Navodilo za vgradnjo napenjalnih naprav 534 0412 10

Proizvajalec: Ford

Model: Galaxy, Mondeo IV, S-Max

Motor: 1.8 TDCi

Slika 2: Izvedba 2

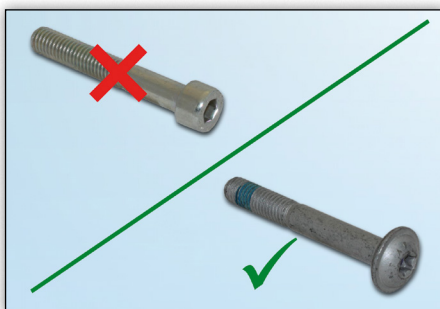
Pri navedenih vozilih velja tovarniška doba-va tako za eno kot za drugo izvedbo nape-njalca za vzporedni pogon.

Izvedba 1 (slika 1) se lahko uporablja samo v kombinaciji z dušilnikom nihanj na ročni gredi.

Izvedba 2 (slika 2) se lahko namešča tako v vozila z nameščenim dušilnikom nihanj na ročni gredi kot tudi v vozila z namešče-no toga jermenico na ročni gredi.

Zaradi tega ponuja Schaeffler Automotive Aftermarket samo 2. izvedbo napenjalca.
